**AVIS DE L'AUTORITE ENVIRONNEMENTALE**

<b>Demandeur</b>	INDACHLOR SASU
<b>Commune</b>	LOON-PLAGE
<b>Objet</b>	Dossier de demande d'autorisation d'exploiter une unité de valorisation des déchets dangereux chlorés
<b>Références</b>	Dossier dans sa version du 15 février 2017 déposé en Préfecture le 21 février 2017 Mémoire de Réponses de l'Exploitant INDACHLOR SASU suite aux études complémentaires version du 15 juin 2017 Tierce expertise « Analyse critique des scénarios de dispersion de substances toxiques de l'étude de dangers INDACHLOR / Loon-Plage (59) » – INERIS – 9 mars 2017 Étude complémentaire des scénarios de dispersion de substances toxiques de l'étude de dangers INDACHLOR / Loon-Plage (59) – INERIS – 31 mai 2017 Note Complémentaire à l'étude faune-flore réalisée en 2016 – Rainette – 16 mai 2017 Inventaire complémentaire zones humides – TBM – 20 juin 2017 Dossier de demande d'institution de Servitudes d'utilité publique – KALIES – version 5 du 21 juin 2017

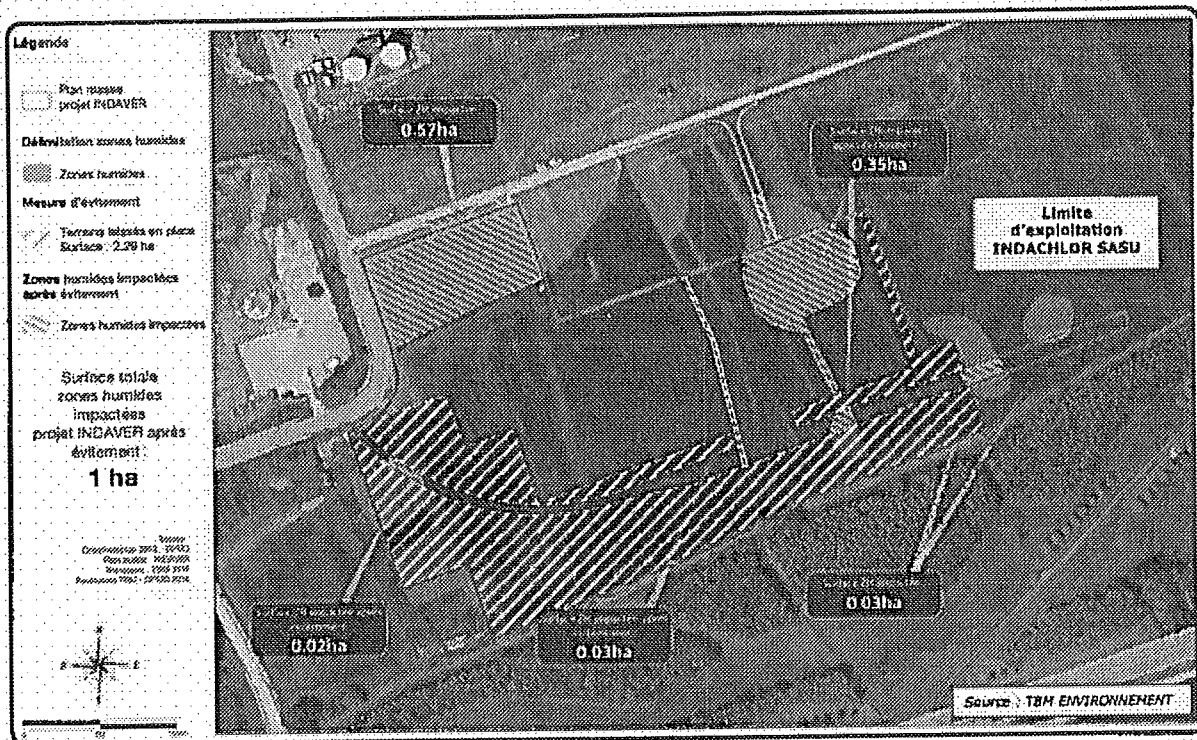
Après mesures d'évitement (terrain hachuré en jaune sur la vue aérienne suivante), la surface de zone humide détruite est réduite à 1 ha.

L'autorité environnementale constate que la démarche Eviter-Réduire-Compenser a bien été suivie par le maître d'ouvrage. Elle recommande que l'arrêté d'autorisation identifie les terrains laissés en place sans remblaiement ni imperméabilisation ainsi que les zones humides créées au titre de la compensation.
